DODATEL č. 1 KE SMLouvĚ O DíLO

Stavba:	Sanační opatření a oprava škod nároží objektu B Kramářovy vily		
Objednatel:	Úřad vlády České republiky , nábreží Edvarda Beneše 128/4 Praha 1		
Zhotovitel:	MIDE - Dědek, s.r.o.		
TDS:	Ing. Ladislav Chmel		
Projektant/AD:	Ing. Martin Ehrenthal		
Popis změny:	Doplnění kabelů pro OKT a organizace kabelů NN a SLB na vstupu do velínu B a C		
Důvod změny:	Během stavby byl vznesen požadavek na doplnění telefonních kabelů ze strany ÚV OKT, viz příloha ZL Při demontáži pilíře a provedení výkopových prací v tomto místě bylo zjištěno, že do velínu procházejí kabely v poničených chráničkách a že je nutné kabely vysvazkovat a urovnat tak, aby bylo možné provést opětovné vyzdění pilíře a propojovací zdi. Z důvodu budoucí pokládky nové kabeláže byla před objektem B navržena instalační šachta ze které budou připraveny 2 chráničky směrem do objektu B (do velínu) a 4 chráničky směrem do zahrady		
údaje o změně (zaškrtnout)	Změnu vyvolal:	změna projektu

ZMĚNOVÝ LIST č. 2			
Stavba:	Sanační opatření a oprava škod nároží objektu B Kramářovy vily		
Objednatel:	Úřad vlády České republiky , nábreží Edvarda Beneše 128/4 Praha 1		
Zhotovitel:	MIDE - Dědek, s.r.o.

PŘÍLOHA ZI Č. 4

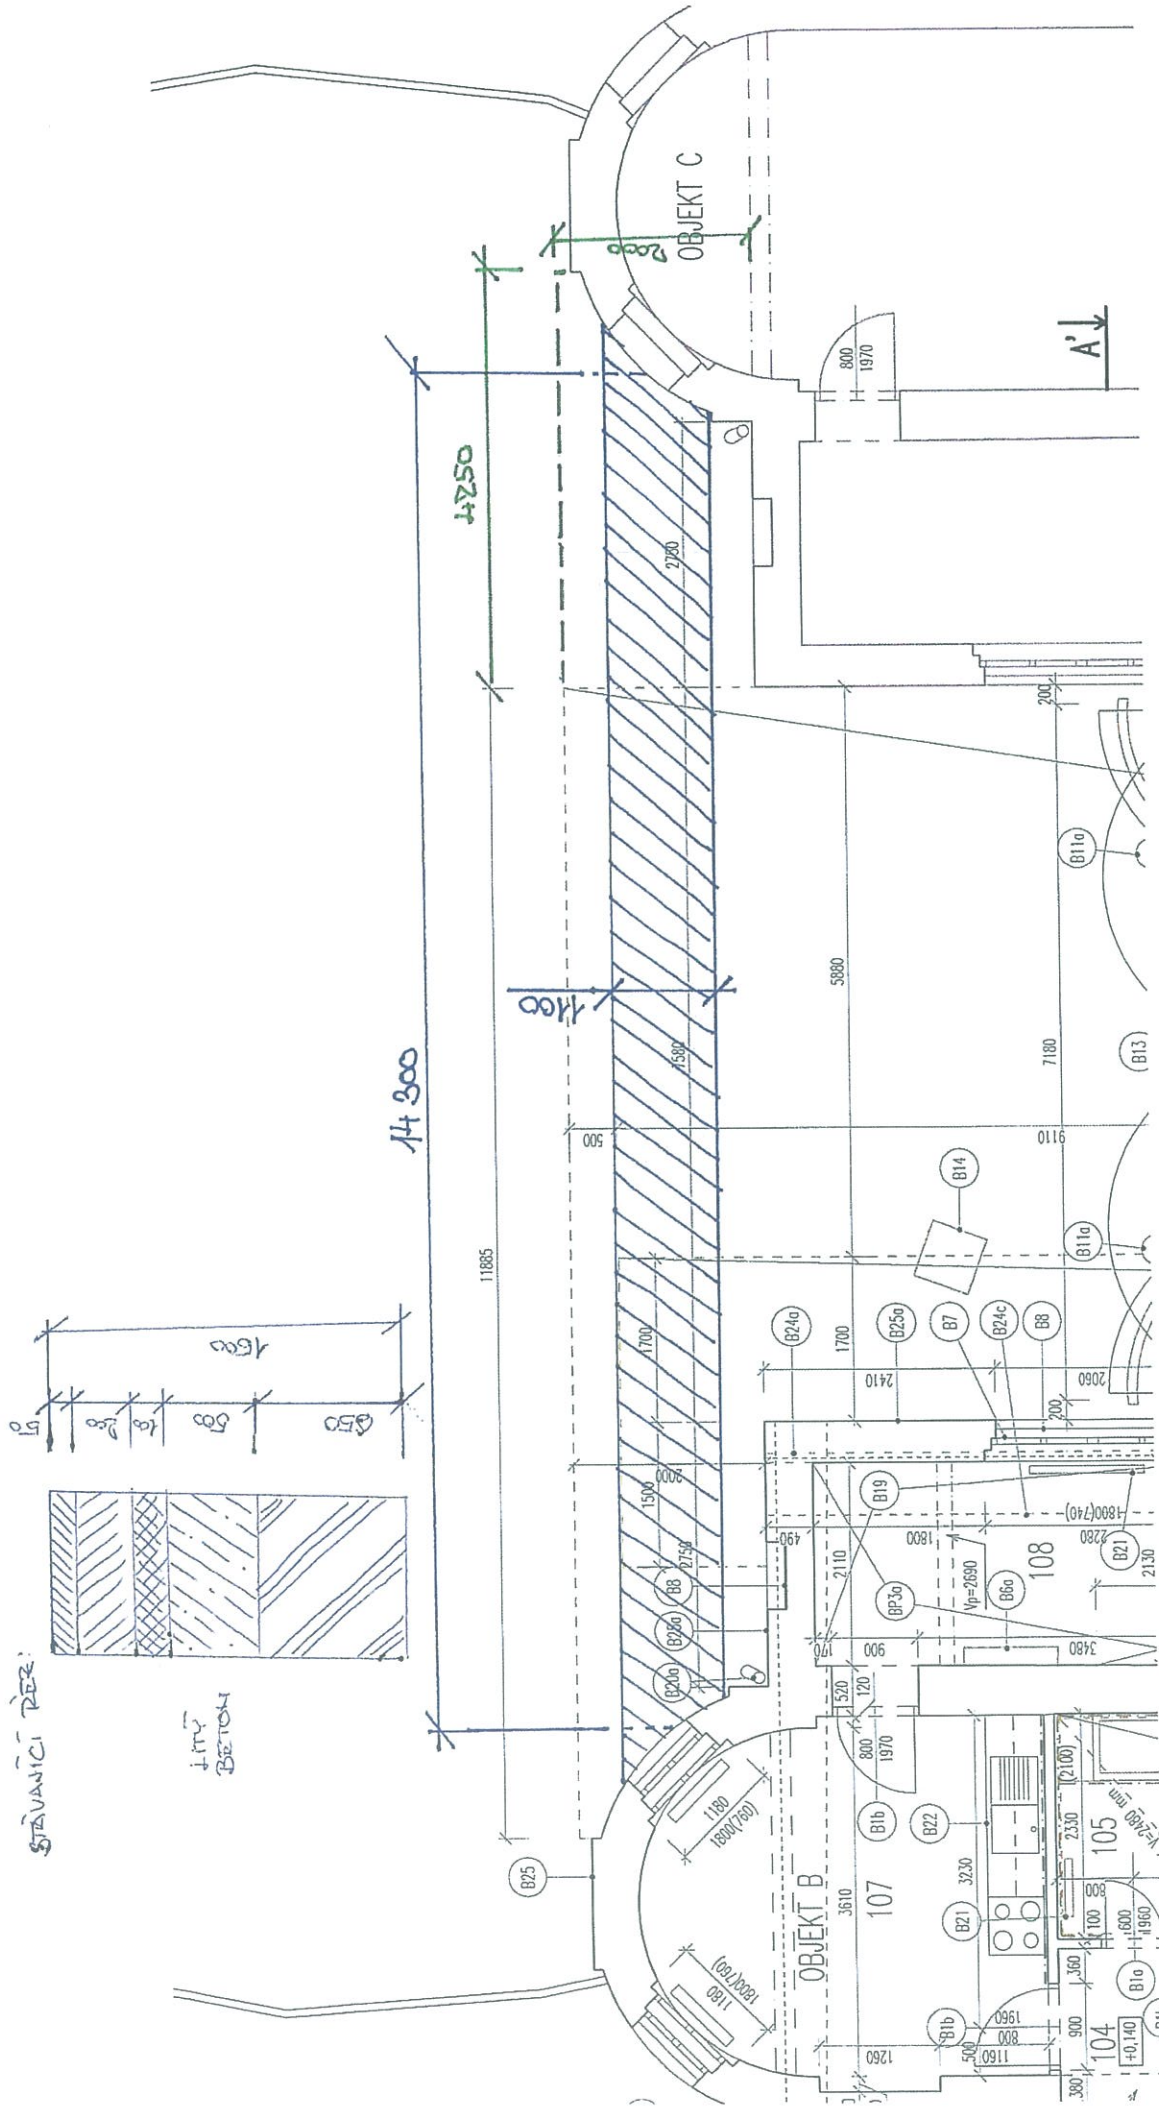
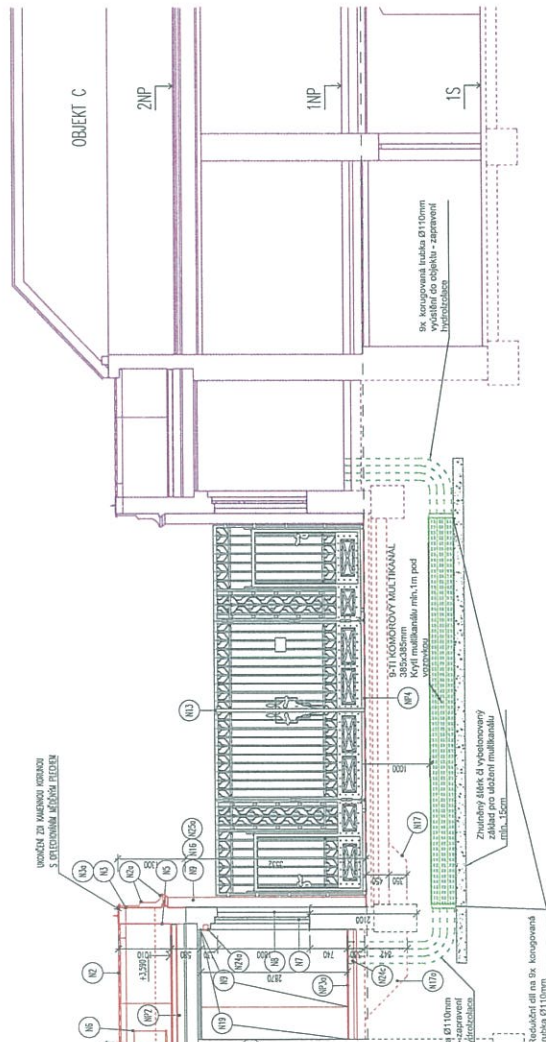
ZMĚNOVÝ LIST č. 4			
Stavba:	Sanační opatření a oprava škod nároží objektu B Kramářovy vily		
Objednatel:	Úřad vlády České republiky , nábreží Edvarda Beneše 128/4 Praha 1		
Zhotovitel:	MIDE - Dědek, s.r.o.		
TDS:	Ing. Ladislav Chmel		
Projektant/AD:	Ing. Martin Ehrental		
Popis změny:	Realizace multikanálu mezi objektem B a C		
Důvod změny:	Během výkopových prací pro přeložku kanalizace ve vjezdu Kramářovy vily byla oproti předpokládaným materiálům zjištěna rozsáhlá přebetonávka kdysi provedené opravy vodovodu. Vzhledem ke zvýšení rozsahu bouracích prací, nutnosti nasazení těžké techniky se jako efektivní jeví rozšířit stavební práce o zřízení multikanálu napříč vjezdem, která do budoucna umožní spojit objekty B a C pro sítě ESL/ESI bez dalších zásahů do komunikace. Jde o požadavek navazující na zamýšlenou rozsáhlejší rekonstrukci areálu. Toto řešení je z dlouhodobého hlediska časově i finančně výrazně úspornější, organizačně vhodnější a zcela respektuje požadavek 3E. Jde o operativní reakci na zjištěné skutečnosti, postup byl koordinován s OVB, OKT a OIT

- ROZEBRÁVÍ DLAŽBY: $3,5 \cdot 2 = 7 \text{ m}^2$

- PLOCHA VÝROPU: $1,1 \cdot 14,3 = 15,73 \text{ m}^2$
